ワイヤードリモコンの変更について

旧形名：RBC-AMT32 ⇒ 新形名：RBC-AMTU31

東芝キャリア株式会社

40PVC022-01SU

液晶画面表示内容の変更点1（取扱説明書：“リモコン操作方法”）

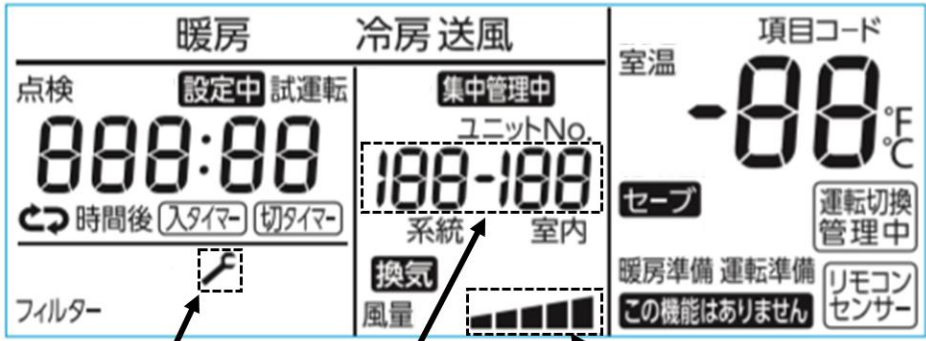
通知コードアイコン
通知コードが発生したときに表示します。詳細については購入先（販売店）にお問い合わせください。

ユニットNo.
ユニットNo.が最大3桁表示となりました。

風量表示
グラフ表示となりました。※本製品は最大風量以外は選択できません。

RBC-AMTU31では
「サービスチェック」
の代わりに 点検 が表示
されます。
